**Muséum d'*histoire naturelle à Genève*****CONCOURS D'ARCHITECTURE****Extrait du règlement**

**CONCOURS POUR LA CONSTRUCTION D'UN MUSÉUM D'HISTOIRE NATURELLE A GENÈVE**

1<sup>er</sup> prix, projet « 57 575 » :

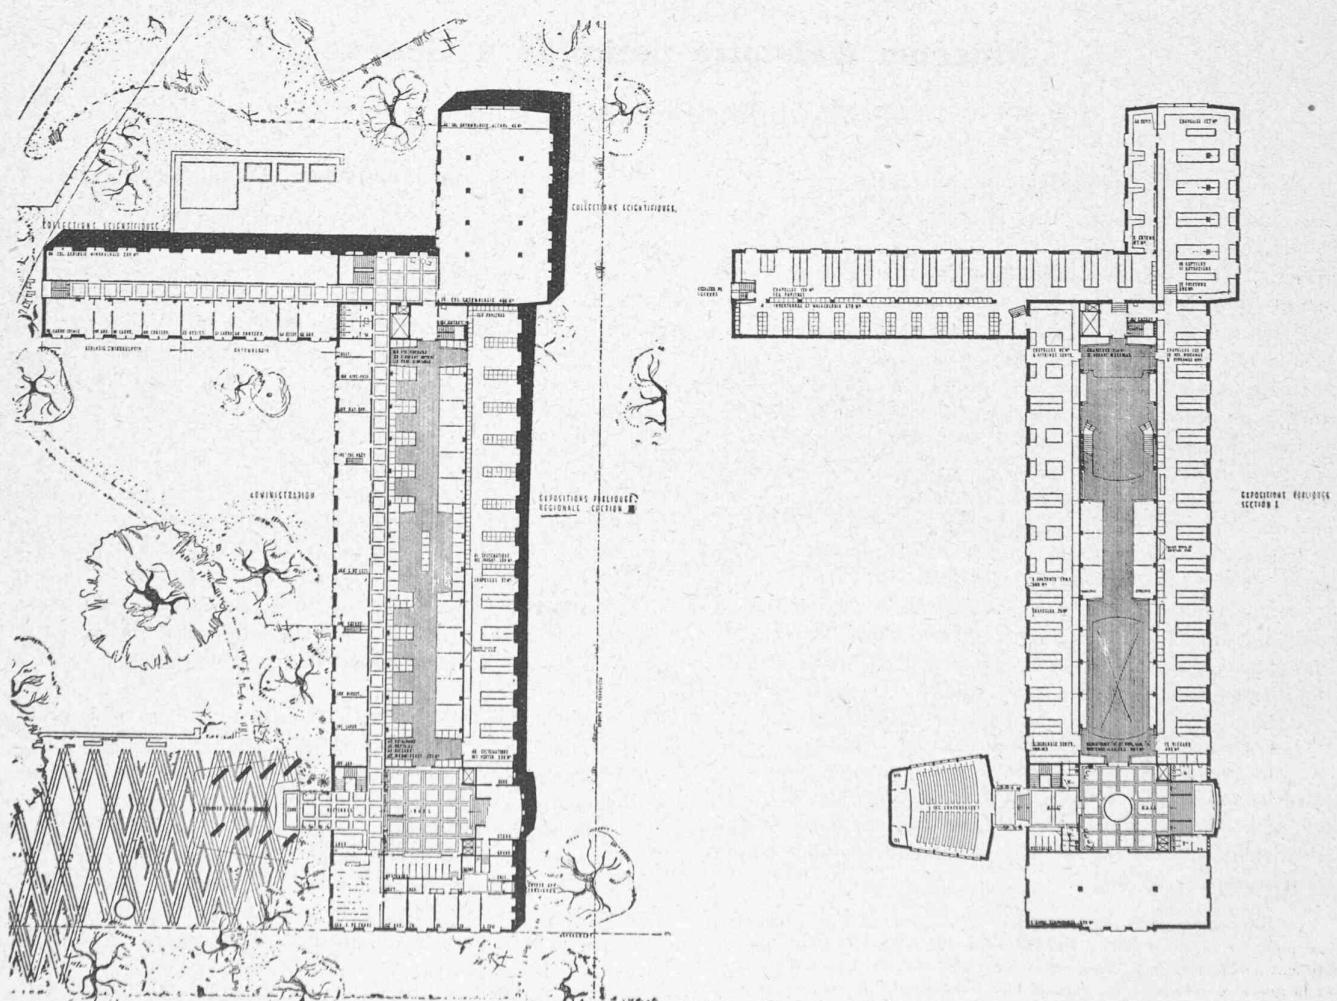
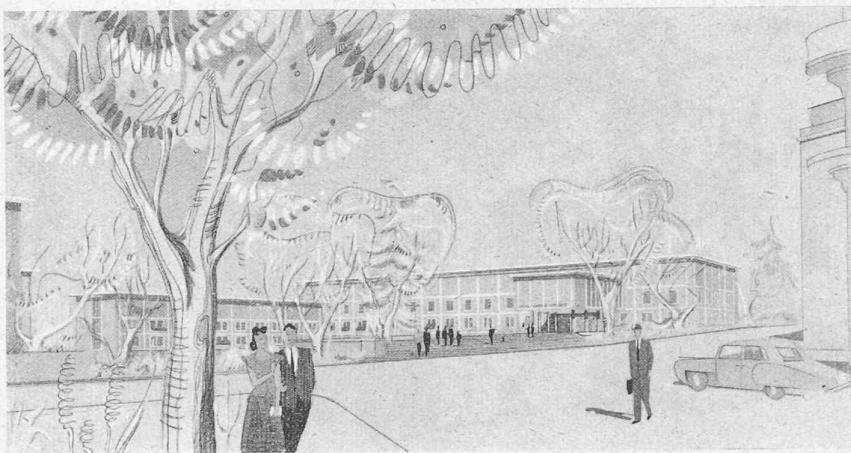
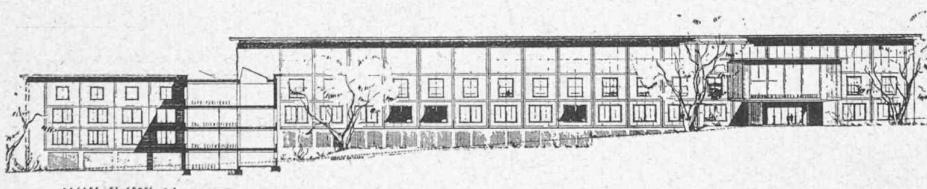
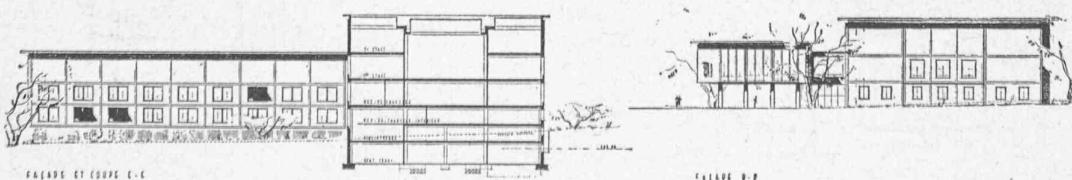
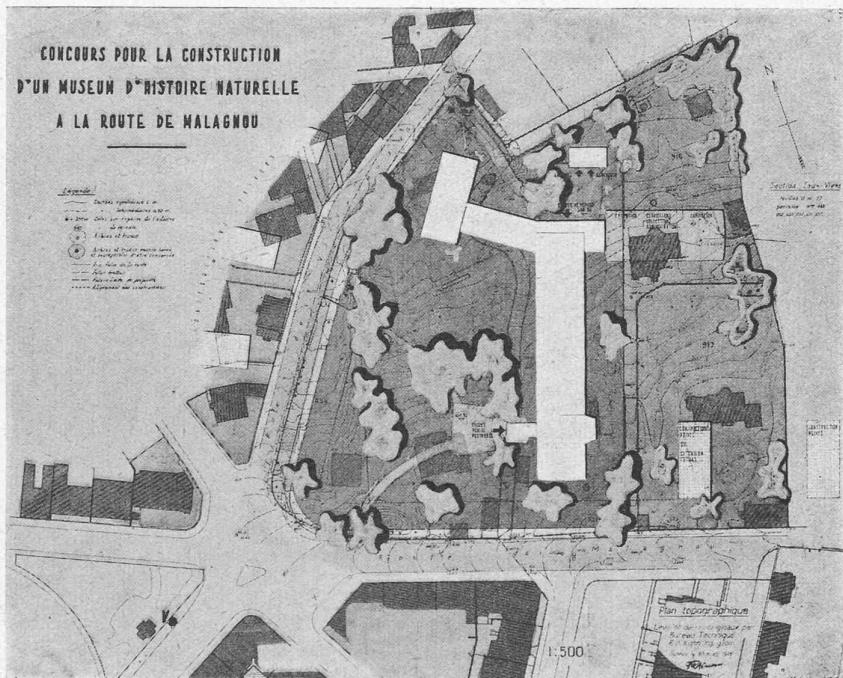
1. L'implantation est excellente, le parc est sauvagardé, l'entrée est bien placée.
2. Le rapport des volumes est harmonieux et équilibré, l'architecture est homogène.
3. La disposition générale du bâtiment des expositions est excellente, celle en particulier de la salle centrale. L'unité respective des sections des collections n'est pas toujours réalisée.
4. La disposition des vitrines est excellente, malheureusement le problème de l'éclairage latéral de celles-ci n'a pas du tout été compris.
5. La proposition des extensions n'est pas satisfaisante.
6. Cube vérifié : 62 080 m<sup>3</sup>.

2<sup>e</sup> prix, projet « 19 108 » :

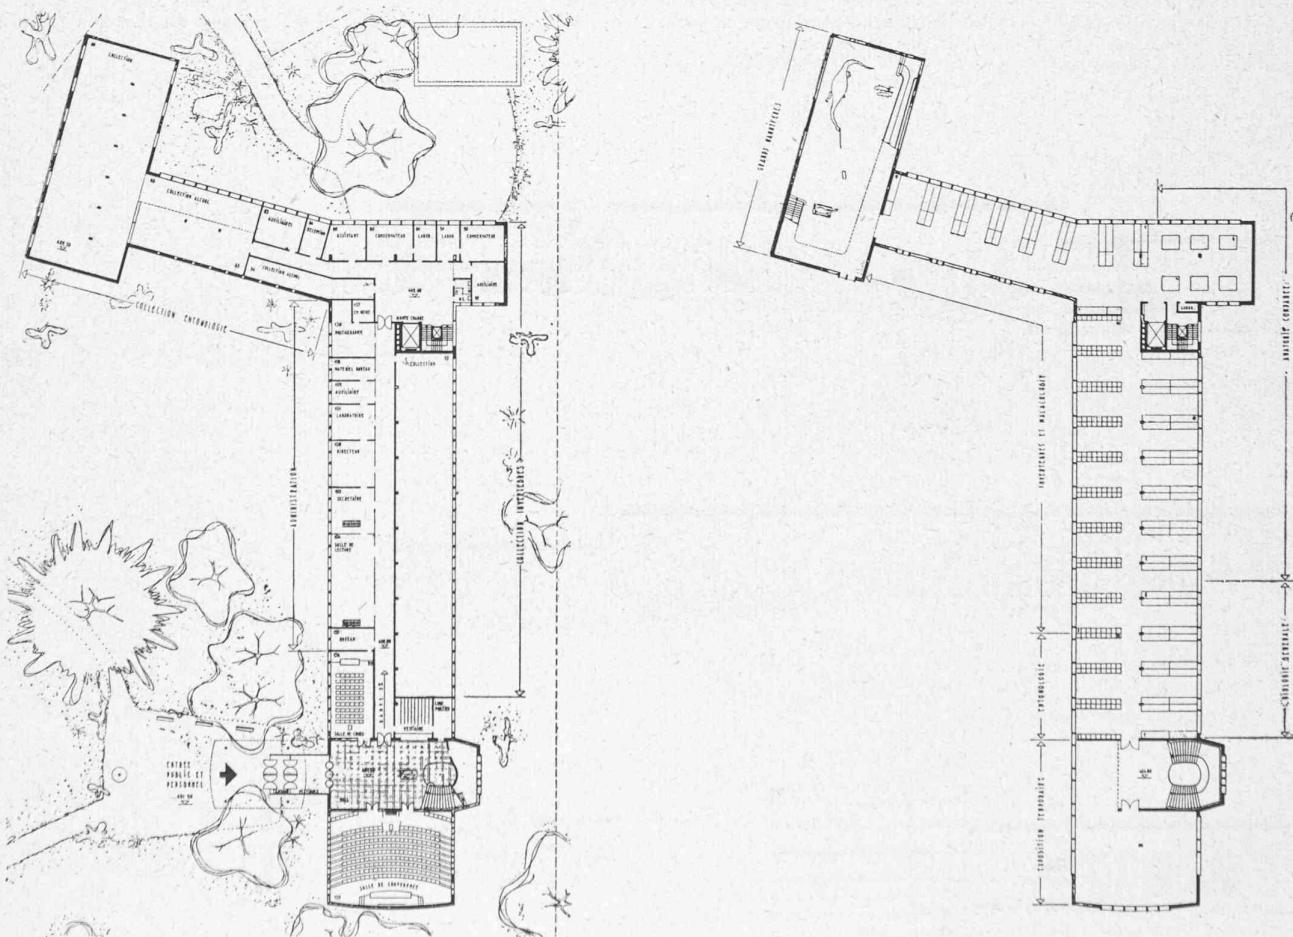
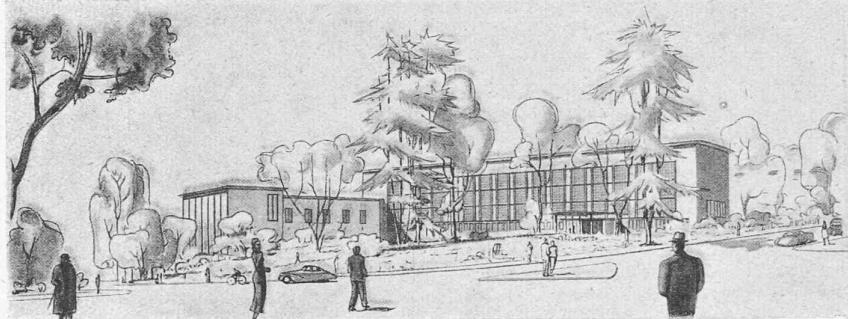
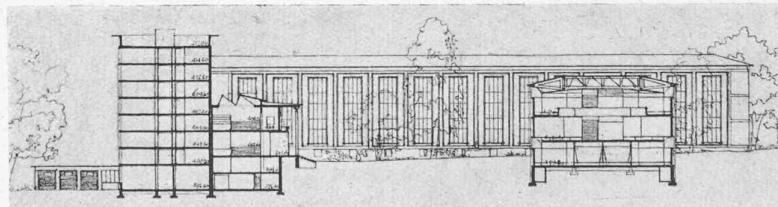
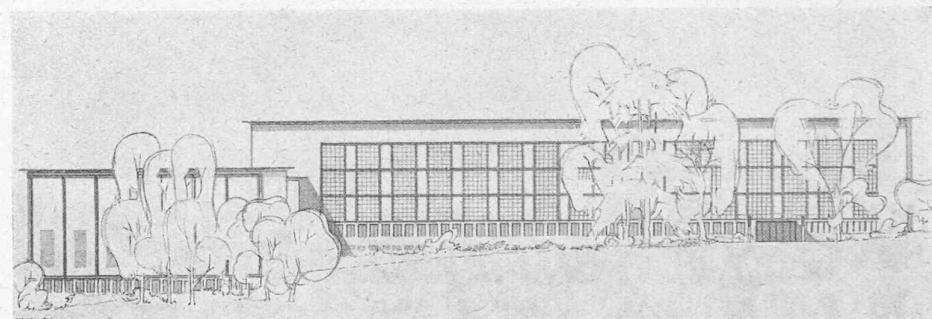
1. L'implantation des bâtiments est excellente, sensible. Le parc est sauvagardé au maximum ; l'entrée de l'immeuble est très bien placée.

2. Le rapport des volumes est excellent ; l'expression architecturale très heureuse et représentative.

3. Bonne distribution générale des départements. La répartition des expositions sur quatre étages présente des inconvénients. La situation de l'exposition régionale au 4<sup>e</sup> étage est une erreur. Le circuit des expositions est, en théorie, conforme au programme, mais peu pratique. Le mode d'exposition par vitrines dans le bâtiment central est fastidieux. Bonne disposition des collections ; toutefois, leur unité respective n'est pas toujours réalisée. Les locaux de conférences et de cours sont bien groupés.

4. Le système d'éclairage naturel des vitrines est intéressant. La longueur des vitrines fait obstacle à une bonne solution d'éclairage.

5. Le problème des extensions n'est pas résolu.

6. Cube vérifié : 55 945 m<sup>3</sup>.

3<sup>e</sup> prix, projet « 77 777 » :

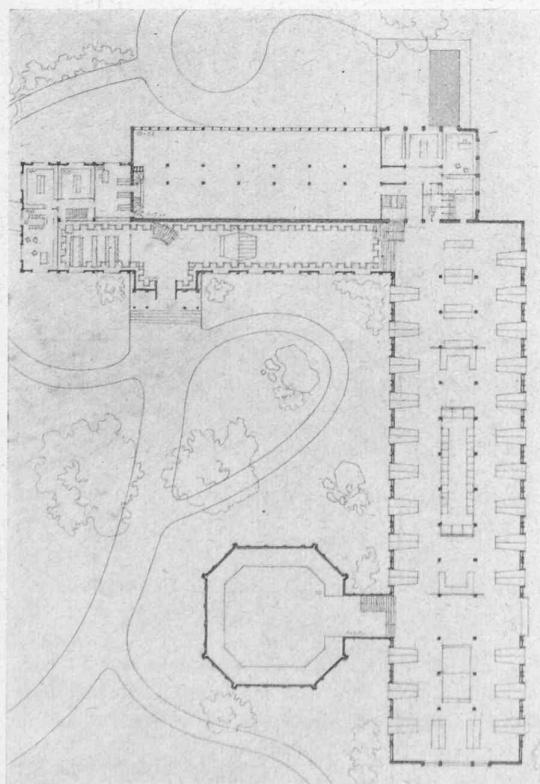
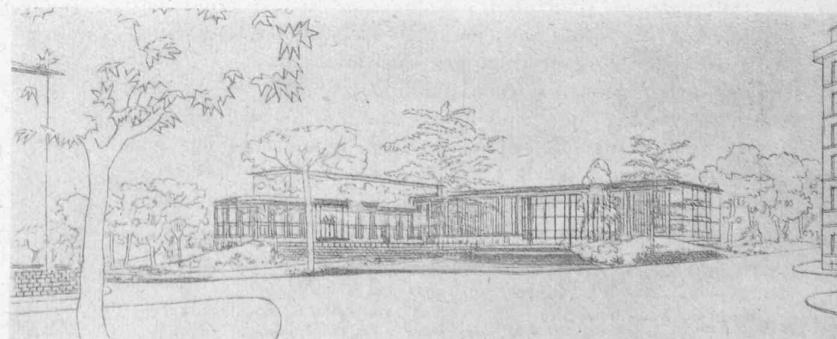
1. L'implantation générale est satisfaisante.
2. Le jeu des volumes est acceptable, l'adjonction arbitraire du bâtiment des mammifères en rompt l'équilibre. L'exposition architecturale des façades est assez nuancée.
3. L'entrée du public ne se trouve pas dans le bâtiment des expositions, ce qui est critiquable. Bonne relation entre les divers départements. La répartition des expositions sur quatre étages offre des inconvénients. La situation des sections correspondantes des collections et des expositions sur le même niveau est avantageuse.
4. Bon éclairage des vitrines.
5. L'extension proposée pour les expositions aggrave la position excentrique de la porte d'entrée.
6. Cube vérifié : 53 243 m<sup>3</sup>.
